“АЕЦ Козлодуй” ЕАД, гр. Козлодуй

**Всички заинтересовани лица за участие
в процедура за възлагане на обществена
поръчка с предмет:
“Полагане на нова хидроизолация на
сградата на ХОГ”
рег. № в АОП 00353-2017-0067**

Относно: Разяснение по документацията за участие в процедура

Детайли по Отговор №1.2 - 3 стр.

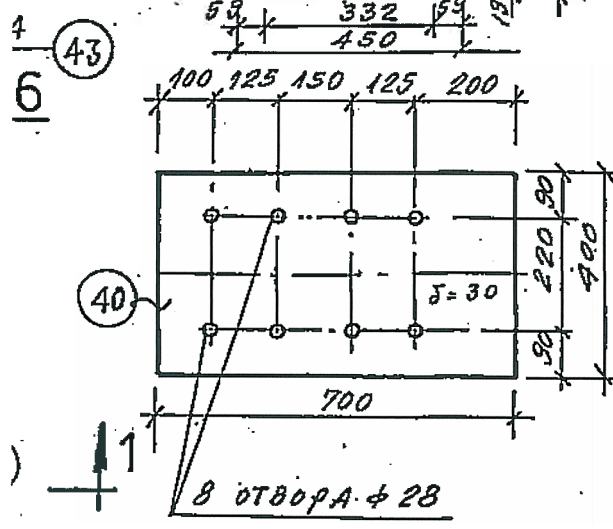
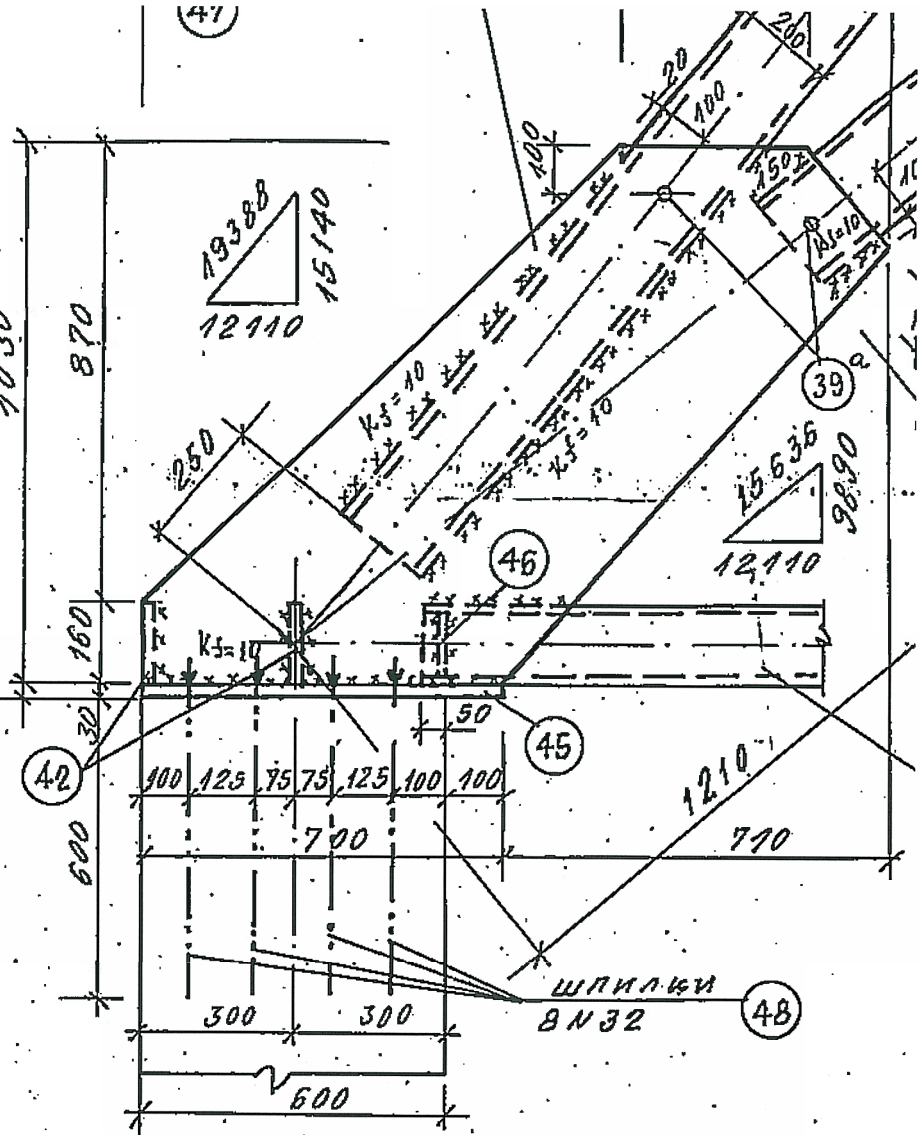
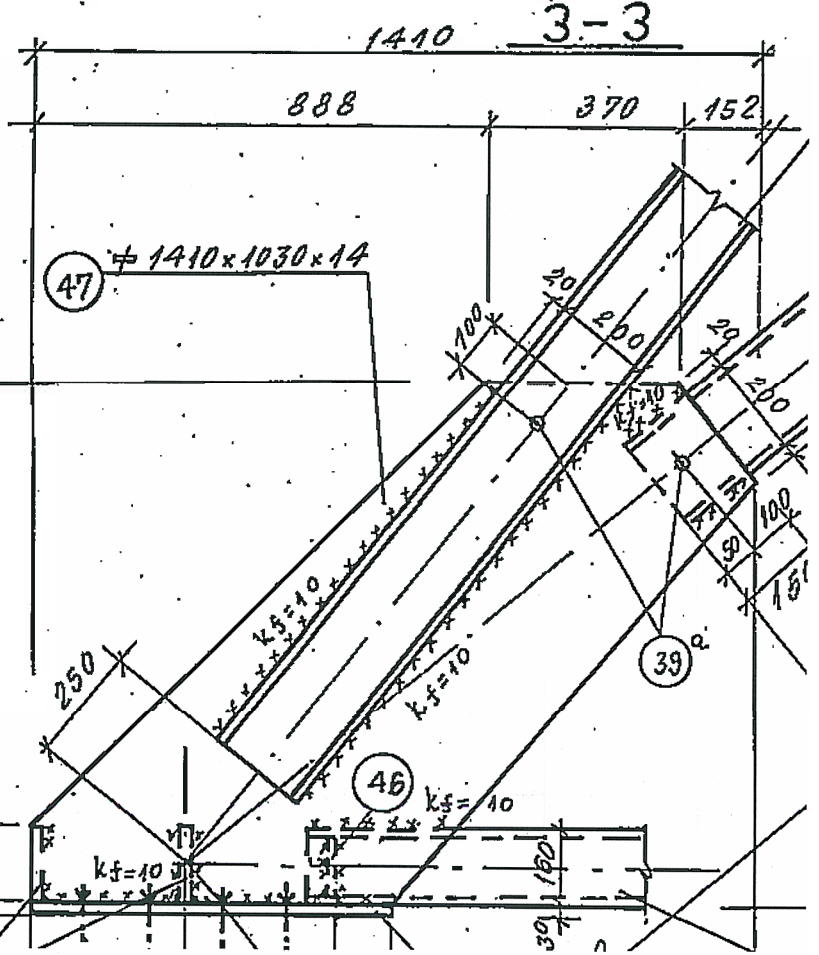
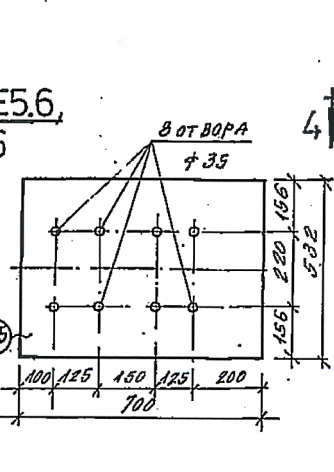
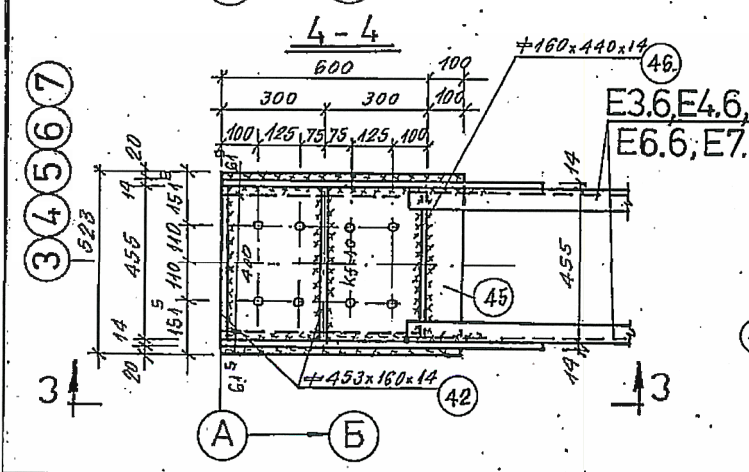
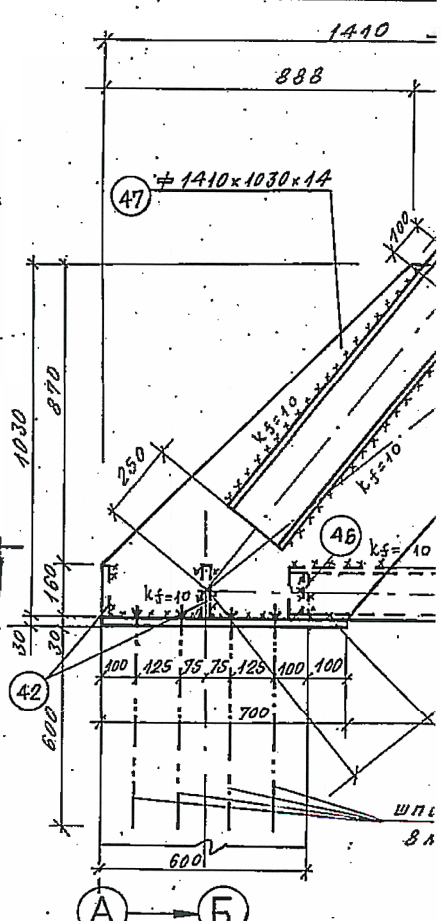
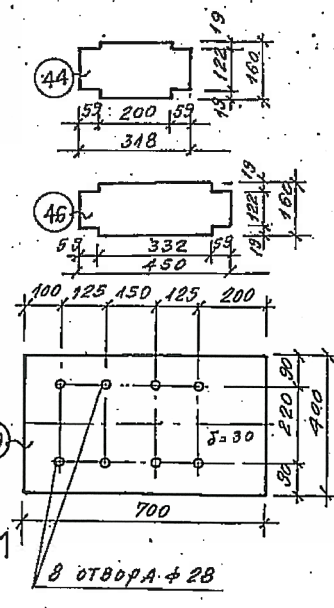
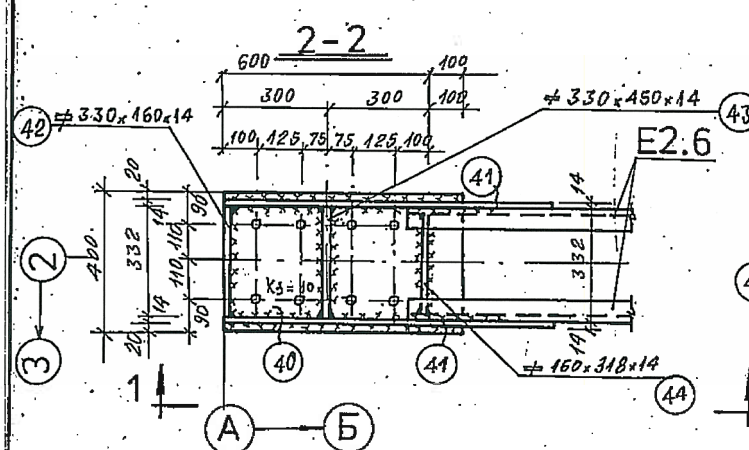
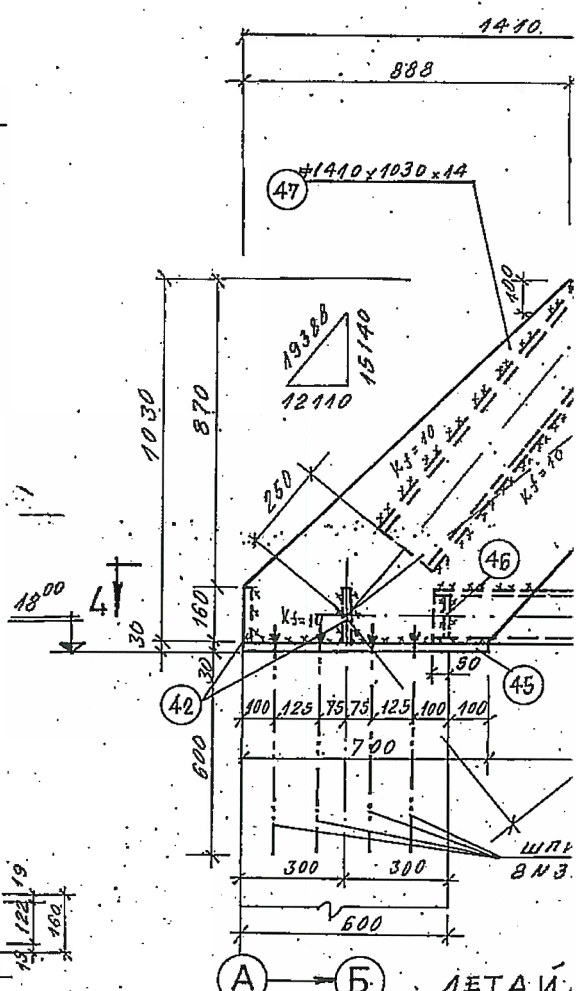
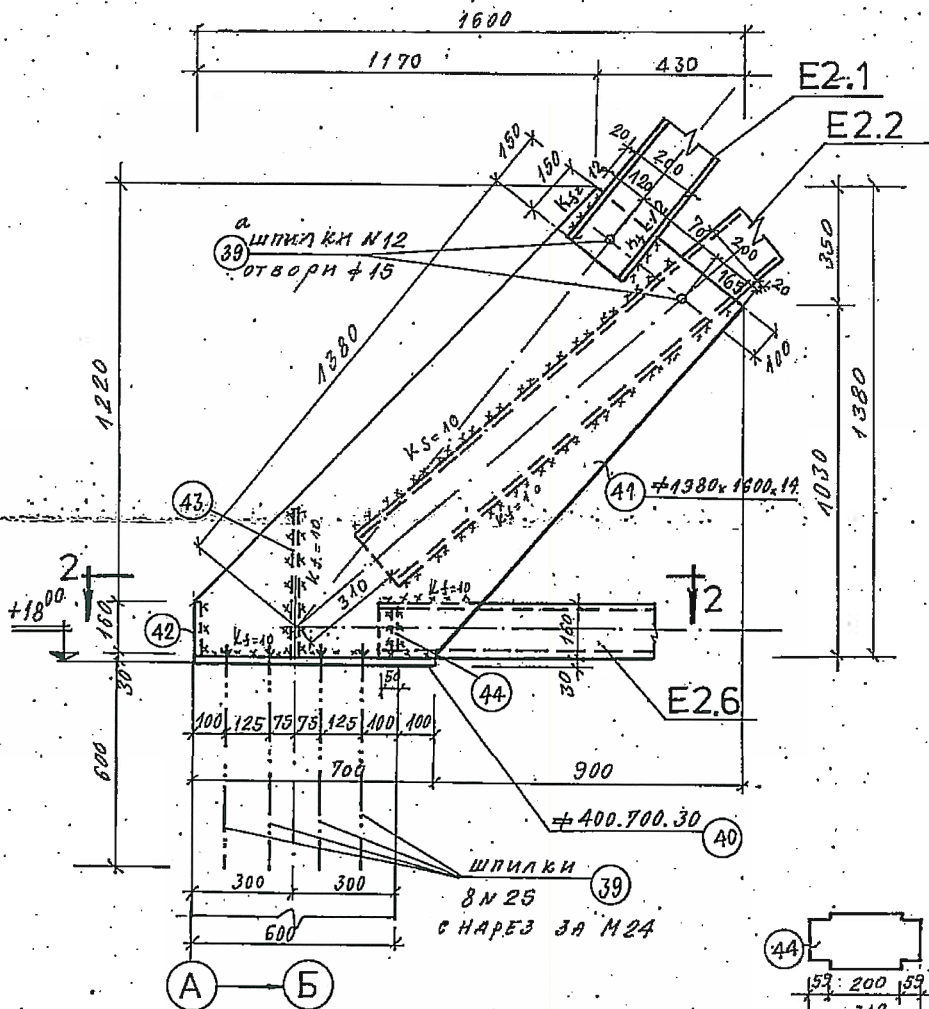
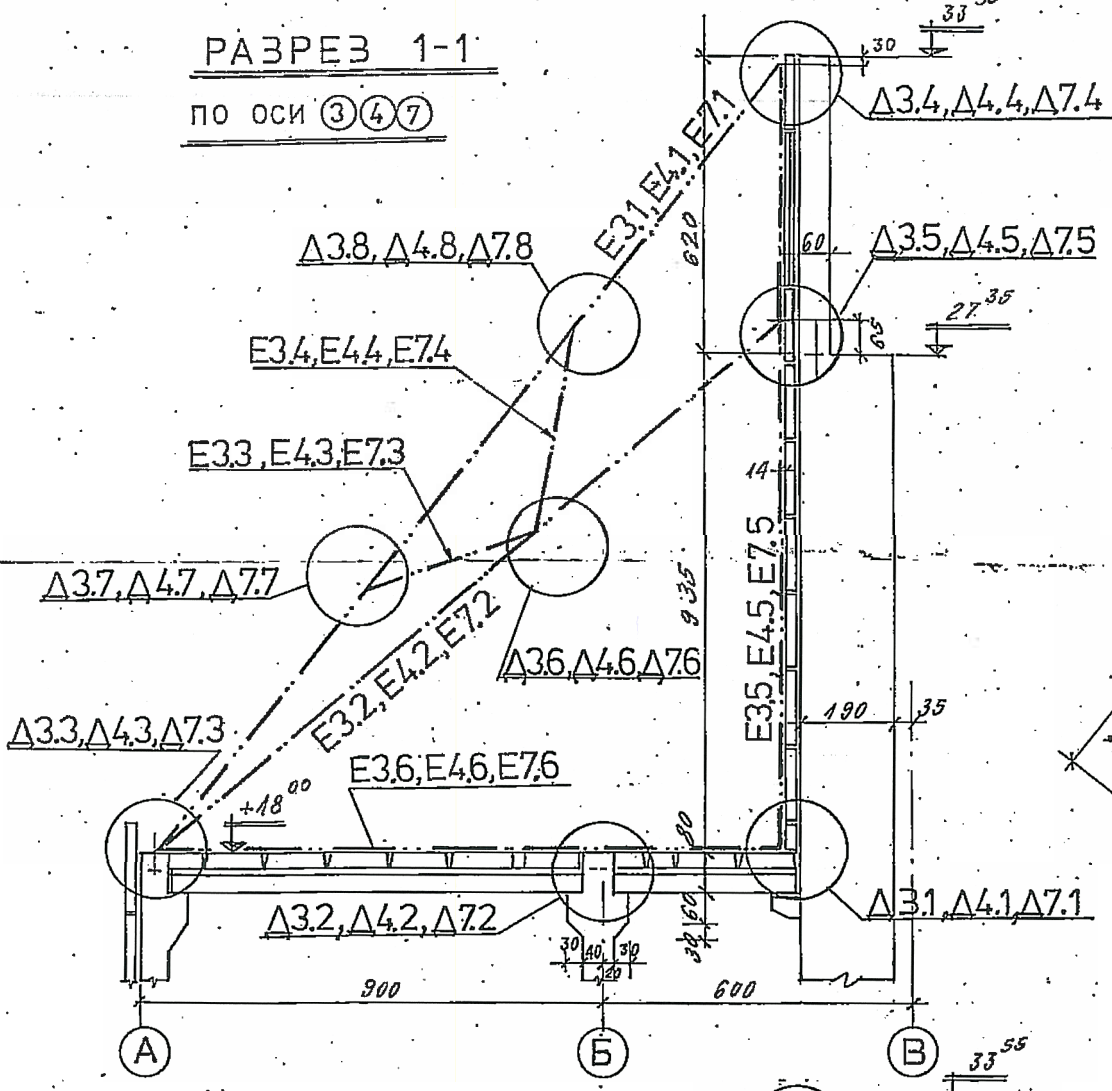
1. Възможно ли е, да ни представите допълнителни разяснения и детайли относно посочените дейности?
2. Правилно ли е, разбирането ни, че за позиции 7 и 8 от КС се запазват съществуващите воронки и отдушници и не се налага подмяната им с нови?

- 1.1 Детайлите за изпълнение на позиции 7 - “Оформяне на воронки” и 8 - “Оформяне на отдушници” са стандартни и не се предвижда да бъдат изпълнявани индивидуални (да се конструират индивидуални детайли);
- 1.2 Позиция 9 – “Оформяне детайл по конструкция АСУ” – прилагаме детайли, съгласно приложението;
- 1.3 Позиция 10 – “Укрепване хидроизолация по бордове с шина 20/2” – Шината е конструктивен елемент за захващане на хидроизолацията по вертикалните повърхности и се
